קובץ החלטות לישיבת וועדת משנה מש/2026001 שהתקיימה בתאריך 06.01.26

קובץ החלטות ישיבת ועדת משנה רישוי ותכנון

ישיבה מספר: 2026001 ביום שלישי תאריך 06/01/26 י"ז טבת, תשפ"ו בשעה 17:00

ממצאי בדיקה

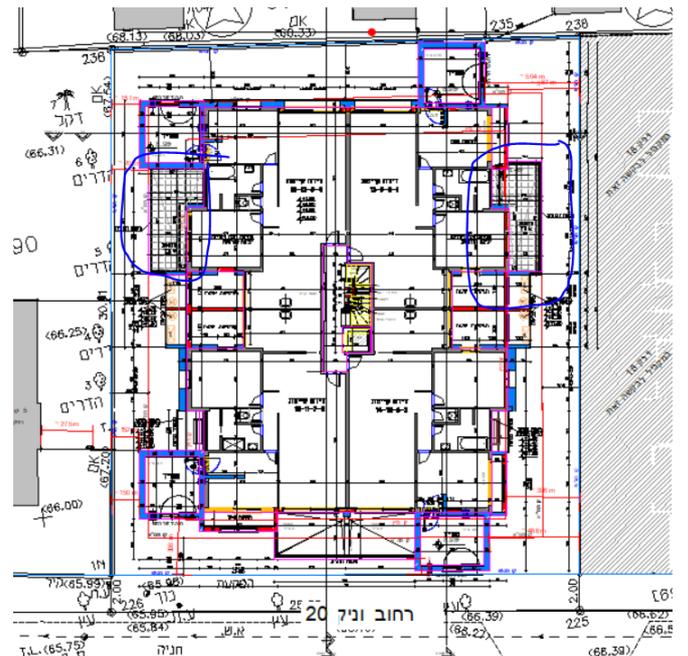
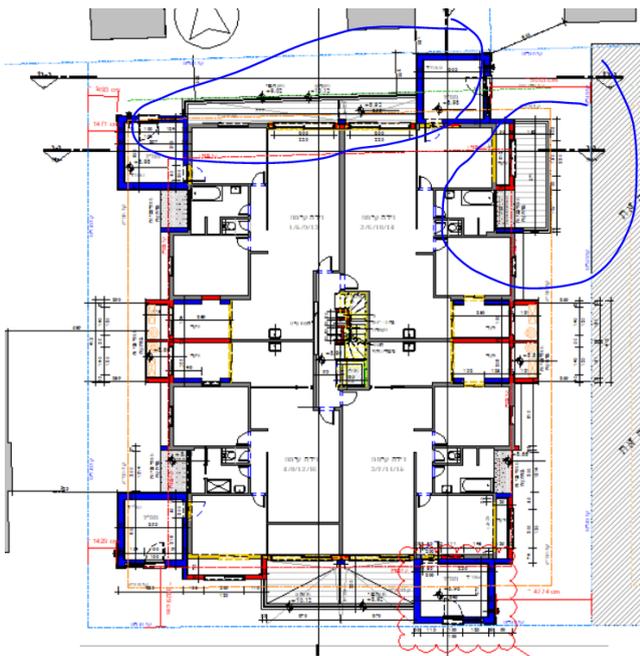
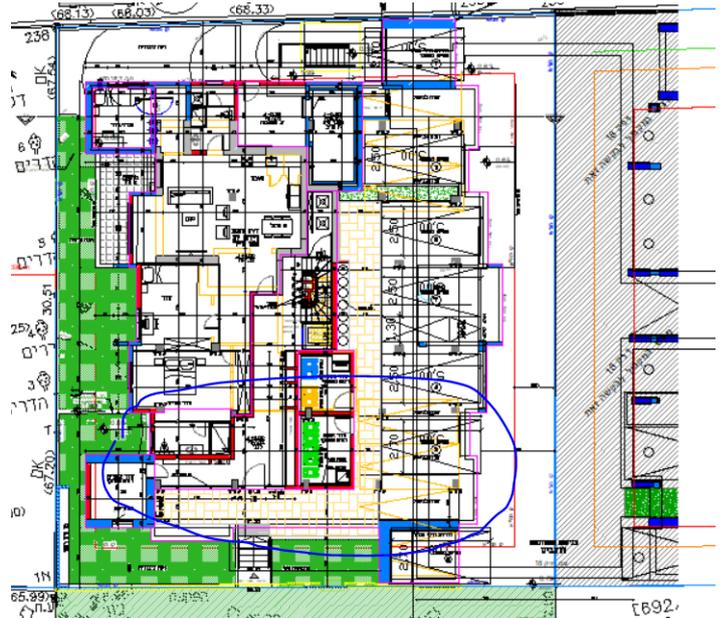
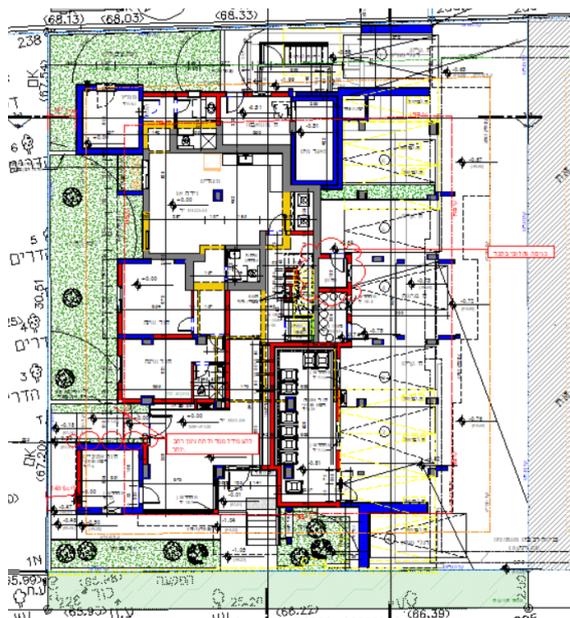
מבוקש שינוי במרפסות שאושרו בהחלטת הוועדה מס' 2024003 – בוצע פרסום חדש

לשינויים בקווי בניין מכח תמריצי תמא 38.

ניתן לאשר את הבקשה בכפוף להשלמת דרישות מוועדה מס' 2024003 בתאריך 04/02/2024 וביטול תחנת עצירה למעלית במפלס הגג העליון.

ע"כ הוועדה מחליטה לדחות את כל ההתנגדויות ולאשר את הבקשה בהתאם להמלצת הצוות המקצועי, ההיתר ינתן

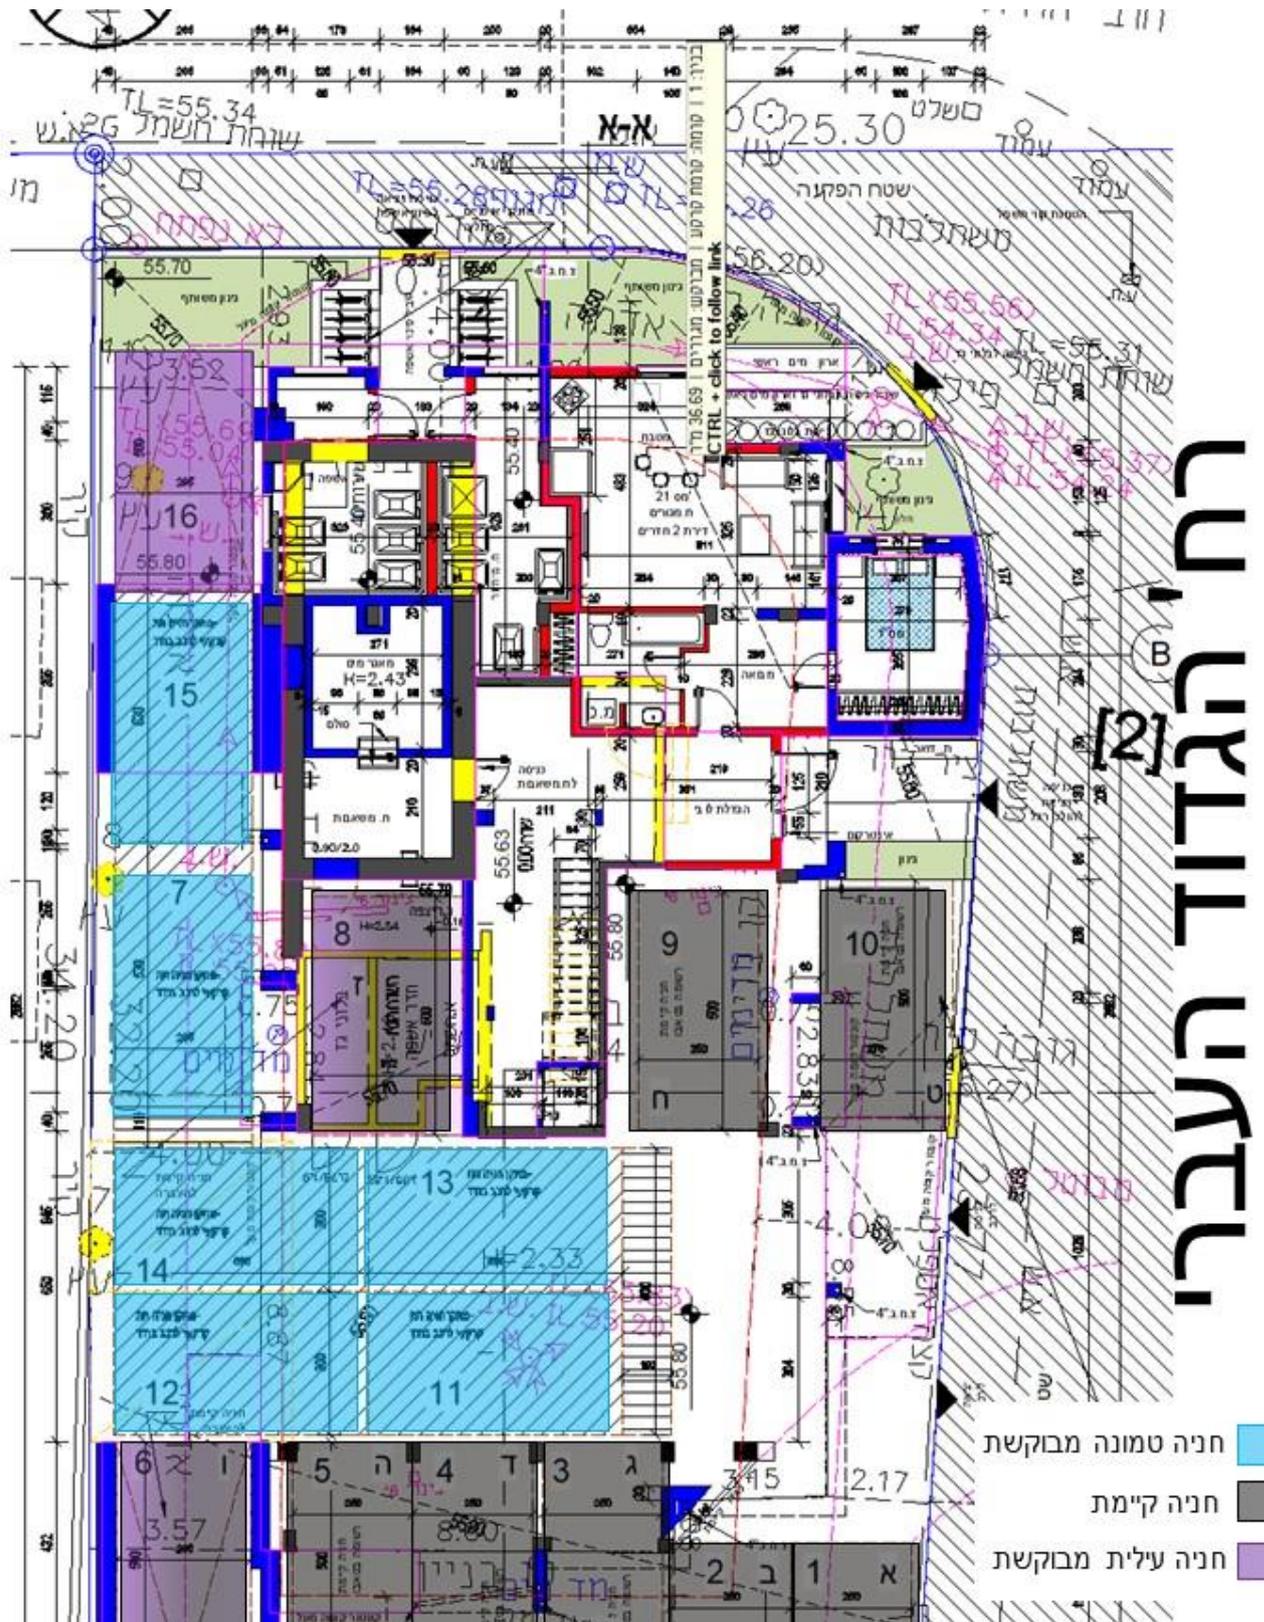
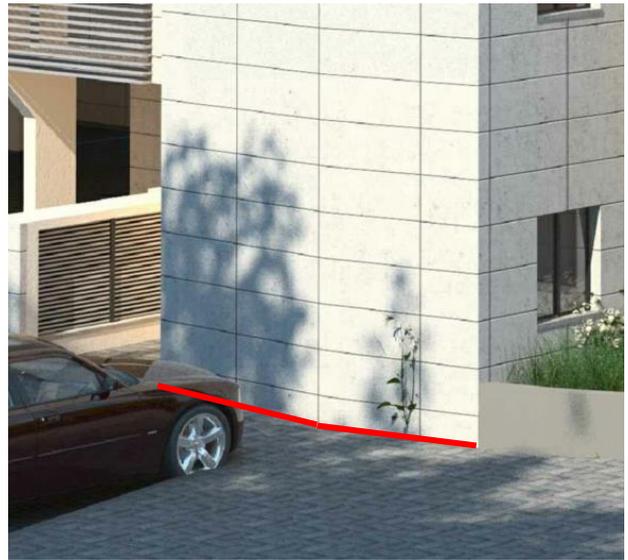
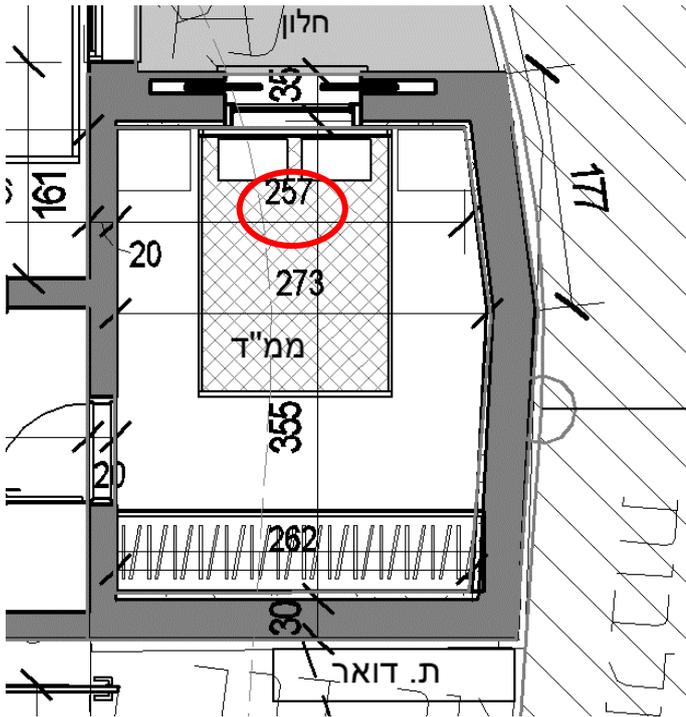
<p>אין מניעה לאשר את הבקשה לחיזוק מבנה מתוקף תמ"א 38. בכפוף לתיקונים :</p>	
<p>חניה</p>	<p>מבוקשת בנייה של 9 יח"ד חדשות המחייבות 9 מקומות חניה חדשות. קיימות 9 חניות בהיתר (טאבו), מבוקשות 7 חניות חדשות, 6 מתוכן טמונות (מתקן חניה טמון בודד) – מצ"ב תרשים חניה.</p> <p>ישנה חניה בגבול המגרש בחזית הפונה לרחוב הגדוד העברי, המהווה רח' ראשי, זאת לאחר ביצוע ההפקעה. בפועל לא מתוכננת רצועת גינון בשל חניה מוצמדת בטאבו. יש לבטל 2 חניות בחזית המגרש החדש- ולמקמם במיקום אחר במגרש. זאת על מנת לייצר רצועת גינון משמעותית ונטיעת עץ בחזית הפונה לרח' משמעותי במרחב הציבורי ויצירת חיץ בין הבינוי בקרקע לבין המרחב הציבורי.</p> <p>עבור החוסר שנוצר בשל הקטנת מקומות החניה תשולם קרן חניה.</p> <ul style="list-style-type: none"> • תשלום קרן חניה בגין חניות חסרות. • נדרש להציג חניית אופניים כנדרש, חסרה חניית אופניים אחת.
<p>תכנון</p>	<p>1. לנוכח התקופה הרגישה האחרונה הורגשה החשיבות במרחב הציבורי בשטח המגרש ובצורך בגינון נרחב- תכנון הגינון המשותף מוצע בחזית הצפונית של המגרש בין צומת הרחובות (חלקו בפנינת המגרש). נדרש להסדיר רצועת גינון מלווה דופן ב-2 חזיתות המגרש.</p> <p>כמו כן, מבוקשת יח"ד נוספת מעבר למכפיל המאושר, מיקומה הוא בק.קרקע. הוצג דוח כלכלי. הפתחים של היח"ד הנוספת המבוקשת ממוקמים בחזית וזה מהווה פגיעה משמעותית באיכות החיים עבור כלל הדיירים וגם לבעלי הדירה עצמה שאינה מאפשרת פרטיות.</p> <p>כמו כן, בשל מיקום יח"ד בקרקע כל המתקנים הטכניים והחללים לתפקוד הבניין פונים לחזיתות הרחוב במקום להיות מוצנעים בעורף, כך שכל אזורי השירות ותפעול של הבניין פונים לרחוב, כדוגמת: חד' אשפה/מחזור/חניות אופניים/מסתור גז/ גמל מים ומהווים פגיעה בנראות המרחב הציבורי. וכן אלו מונעים אפשרויות של הוספת גינון הכולל צימוח לגובה אשר ישפר אקלימית את איכות המרחב הציבורי והפרטי.</p> <p>יש לתעדף בינוי פתוח ושקוף, עם גינון מלווה דופן על פני יח"ד ו/או מקומות חניה.</p> <p>2. היות ולא מאושרת יח"ד במרווח הקדמי, יש להחליף בין הכניסה המבוקשת הפונה לרחוב הגדוד העברי לבין חדרי האשפה והמחזור המבוקשים, למצוא מקום חלופי לחניות האופניות ולא בכניסה לבניין. לתכנן מתקנים ומערכות במיקום נסתר בהתאם לביטול היח"ד בקרקע.</p> <p>3. ובנוסף:</p> <ul style="list-style-type: none"> • מרכיבי החיזוק יוטעמו בחזיתות ככל הניתן ולא יבלטו. • חומרי גמר לקורות ולמסתורי הכביסה, ובכלל יהיו בגוון בהיר בלבד. • חזית לובי הבניין תהיה מוארת ושקופה. • פתחים רציפים בחזיתות, ישנם פתחים בגובה 55/60 ס"מ יש להסדיר פתחים באופן רציף לכל גובה החזיתות הפונות לרחוב. • יש להציג אוורור מאולץ בחדרים רטובים ללא חלון. • מסתורי כביסה יהיו בגוון בהיר בלבד ויסתיימו במפלס מעקה מרפסת הגג • הפניית נישת גז/גמל מים לאזור מוצנע ולא לחזית הרחובות כפי שמוצג בתכנון. • יש להציג מערכות במסתורים – דוד ומעבה. • מעקה גג עליון לא מסתיר מערכות.

<p>ממ"דים</p>	<ul style="list-style-type: none"> • יש להקטין שטח ממדים החורגים מקו בניין לשטח מקסימלי של 9 מ"ר, ובכך לצמצם את מידת הבלטתו מגבולות המגרש. • מבוקש ממ"ד צפון מזרחי בקו מגרש אפס לחזית רחוב הגדוד העברי, אשר דופן הקיר שלו לא רציפה ואחידה, האזור הצר ביותר ברוחב 257. מצורפת תמונה. • נדרש להצמיד ממ"דים לבינוי הקיים ולבטל את ההבלטה מקו חזית המבנה. (ניתן לביצוע ע"י הסטת הממ"ד והמבואה המתוכננת).
<p>מרפסות</p>	<ul style="list-style-type: none"> • פרט מעקה יהיה אחיד לכל המרפסות, חוסר תאימות במרפסת קומת הגג החלקית. יש להתאים להנחיות פרטניות. • קומת גג חלקית - יש להפריד בין האזור שמעל הממ"ד הצפון מזרחי למרפסת גג. • יש להציג ניקוז בקומת הגג החלקית לאזור שמעל הממ"ד.
<p>פיתוח</p>	<p>מדובר על מגרש פינתי הפונה לרחובות הגדוד העברי ורח' יהודה, לכיוון הגדוד העברי לא תוכנן כלל</p>

<p>גינון בשל חניות מוצמדות לדירות הקיימות. לאור האמור:</p> <ul style="list-style-type: none"> יש להוסיף צמחיה לגובה בחזית המגרש הפונה לרח' הגדוד העברי. יש להציג פריסת גדרות כולל חומרים. יש להטמיע ולהשלים את כל ההערות והדרישות של מחלקת נוף, וההחניות הפרטניות שקשורות לכך. אין גישה לגינה בחזית. ביטול חניות בגבול מגרש קדמי והסדרת גינון במקומן. 	<p>הדמיות</p>
<ul style="list-style-type: none"> יש להציג הדמיה מחזיתות נוספות. 	<p>הסכמות</p>
<ul style="list-style-type: none"> השלמת 100% חתימות. 	<p>רשמה: סטפני יחזקאל.</p>

הוועדה מחליטה לאשר את הבקשה באופן חלקי, למעט דירת הגן בפנינת הרחובות המהווה פגיעה בחזית מבנה וצמצום המרחב הסמי ציבורי- ללא חיץ בין המרחב הציבורי לפרטי, תוך יצירת כניסה נחותה לבנין מגורים לרבות הפניית מתקנים טכניים כדוגמת חדרי האשפה לכיוון החזית לרחוב. ככל שיוצג פתרון אחר למיקום דירת הגן כך שלא תפנה לחזית, הבקשה תובא לדיון נוסף. הבקשה מאושרת בכפוף לתיקון זה, ובכפוף להערות הצוות המקצועי, הכוללות, בין היתר, ביטול חניות בגבול המגרש הקדמי והסדרת רצועת גינון משמעותית במקום, צמצום הבלטת הממ"דים ותיאום חומרי הגמר בהתאם למדיניות הוועדה ותשלום קרן חניה עבור כ-4 מקומות חניה.

חניות:

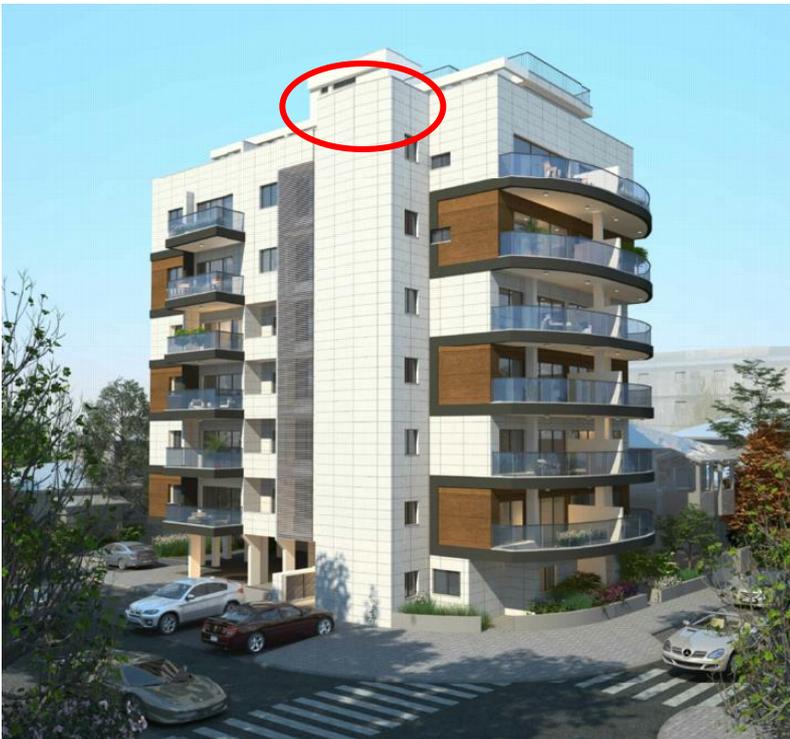
ממ"ד צפון מזרחי - מרפסת קומת גג מעל ממ"ד :
" לא יותרו מרפסות על גגות ממ"דים המבקשים מעבר לקו בניין. "

הזזת חניות קיימות בגבול המגרש קדמי למיקום חלופי.
נדרש לבטל חניית אופניים כנדרש, חסרים עוד 3 מקומות.
תשלום קרן חניה בגין 4 חניות חסרות.
ביטול דירת הגן בפנינת הרחובות
פרט מעקה יהיה אחיד לכל המרפסות.
חומרי גמר יהיו בגוון בהיר בלבד (לא תותר הדגשת קורות בגוון כהה כמבוקש)
חזית לובי הבניין תהיה מוארת ושקופה ככל הניתן.
פתחים רציפים בחזיתות, ישנם פתחים בגובה 55/60 ס"מ מומלץ להסדיר לפי כלל הפתחים
מסתור הכביסה יתיישר עם החזית ולא יבלוט, לא יעלה על גובה מעקה הקומה העליונה ובגוון בהיר
גובה קומה יהיה לפי הנחיות ומדיניות, 2.5-3.0 מ' רצפה-רצפה.
יש להציג אזורר מאולץ בחדרים טובים ללא חלון.
הפניית נישת גז לאזור מוצנע ולא לחזית הרחובות כפי שמוצג בתכנון.
יש למצוא מיקום חלופי לגמל המים ולא מלווה כניסה כפי שמוצג בתכנון.
יש להציג מערכות במסתורים – דוד ומעבה.
יש להקטין שטח ממדים החורגים מקו בניין לשטח מקסימלי של 9 מ"ר, ובכך לצמצם את מידת ממ"ד צידי כך שלא יבלוט מקו חזית המבנה
מרפסות קטנות בחזית מערבית ומזרחית, בהמשך לפרט מעקה = מומלץ לסגור את המרפסת ולהוסיף שטח מרפסת גג - יש להקטין קונטור מרפסת לפי הנחיות.
